(再周知)フルオロカーボン回収装置「TA110X」 無償部品交換のお知らせ

【対象製品】

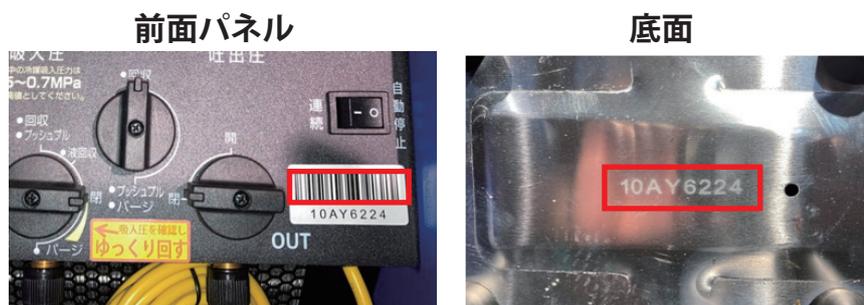
2024年2月から開始いたしましたフルオロカーボン回収装置「TA110X」の無償部品交換について、再度お知らせいたします。2016年頃まで販売しておりましたフルオロカーボン回収装置「TA110X」の一部において、搭載されていたコンデンサー（キャパシタ）の劣化が通常に比べて早い製品があることが判明しました。当該部品の劣化が進むと、まれに発煙・発火が発生する危険性もあるため、対象製品につきましては無償部品交換の対応をさせていただいております。

型式：TA110X（現在販売している“TA110XZ”ではございません）

販売期間：2013年2月から2016年頃

製造番号：シリアルNO.の3～4桁目が「AO」・「AP」・「AQ」の、アルファベットが記載されたもの
例）12AO0302・04AP1072・02AQ1067等

該当商品をお使いのお客様は弊社へお問い合わせいただければ、返送方法などをご案内させていただきます。
